RENESAS TECHNICAL UPDATE

製品分類	汎用ロジック IC	発行番号	TN-WLG-A001A/J	Rev.	第1版
題名	ウエハ出荷品 トレイ梱包のウエハ保護シート変更		情報分類	技術情報	
適用製品	汎用ロジック IC ウエハ出荷品	対象ロット等	関連資料	なし	
		2014年3月以降生産分より

変更前後比較表

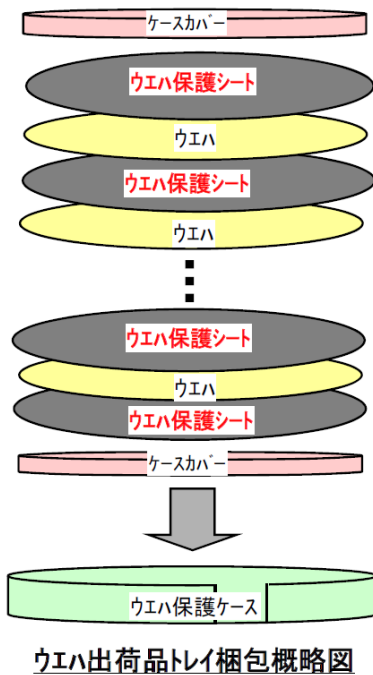
変更内容 ウエハ保護シートとウエハ保護ケースを変更します。

変更前	変更後
ウエハ保護シート	正面	 灰色 (導電性オレフィン系樹脂)	 黒色 (カーボン練込ポリエチレン)
	断面	(エンボス無)  100um	(エンボス有)  250um 100um
ウエハ保護ケース	高さ	 15mm	 19mm
